**0011 Technische Service-Information**

Betrifft:	<b>61-37190-10 / 03-37195-01 61-34190-10 / 03-34195-01</b>
Fabrikat:	<b>MERCEDES - BENZ</b>
Typ:	<b>Actros</b>
Motorcode:	<b>Motorbaureihe OM 500 V6 und V8 Motoren</b>

## Abgrenzung von Zylinderkopf & Zylinderkopfdichtung bei der Baureihe OM 500

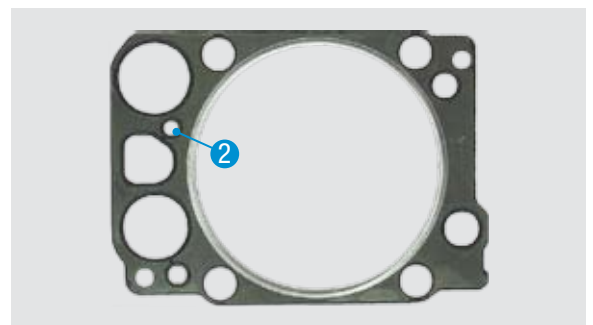
Bei der Motorenbaureihe OM 500 sind ab dem Jahr 2004 oder Motornummer 357749 modifizierte Zylinderköpfe im Einsatz.

Während der bisherige Zylinderkopf an der Dichtfläche eben ist, wurde bei der modifizierten Ausführung eine Nut um die Wasser- bzw. Druckölbohrungen ausgefräst. Dabei wurde auch die Zylinderkopfdichtung angepasst und das Abdichtpotential gesteigert.

### Unterscheidungsmerkmale:

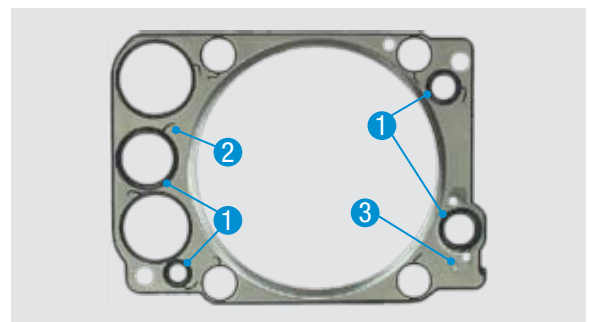
Die Hauptunterscheidungsmerkmale der Zylinderkopfdichtung sind die ca. 3 mm höheren Gummi Dichtlippen der Wasser- bzw. Druckölbohrungen **(1)**, eine fehlende Bohrung am Wasserkanal **(2)** und ein Metallschutzring am Gummi-Dichtelement **(3)** (Wasserkanal / Auspuffseite)

Die Abgrenzung der Zylinderköpfe bzw. der Zylinderkopfdichtung erfolgt über die Motornummer. Im Verbund (Zylinderkopf & Dichtung) sind diese Teile aber auch auf ältere Motoren bis Mot. Nr. 357748 kompatibel. Deshalb muss bei der Reparatur unbedingt darauf geachtet werden welche Zylinderköpfe eingebaut sind. Bitte achten Sie darauf dass die Zylinderkopfdichtung bzw. der Reparatursatz immer zum Zylinderkopf passt. Fehler führen hier zu einem Motorschaden. Achten Sie bei einer Reparatur immer auf Ebenheit der Dichtflächen, Eingrabungen oder Bauteilverzüge müssen unbedingt beseitigt werden.

**Zuordnung**

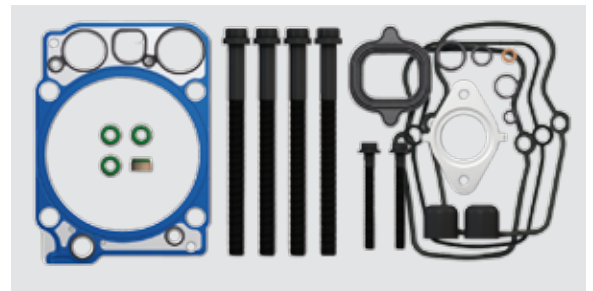
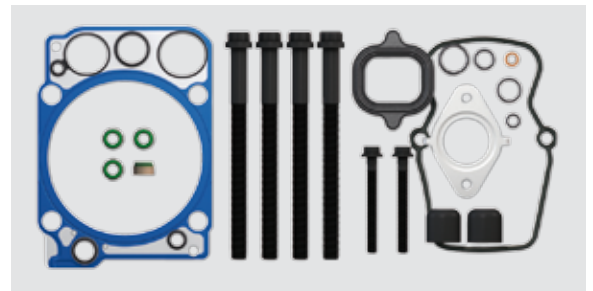
Zylinderkopf mit ebener Dichtfläche **1**
**61-34190-10** (Standart ZKD) oder **03-34195-01** (Reparatursatz)  
 Bis Motor Nr.: 357748

Zylinderkopf mit eingefrästen Nuten **2**
**61-37190-10** (Standart ZKD) oder **03-37195-01** (Reparatursatz)  
 Ab Motor Nr.: 357749
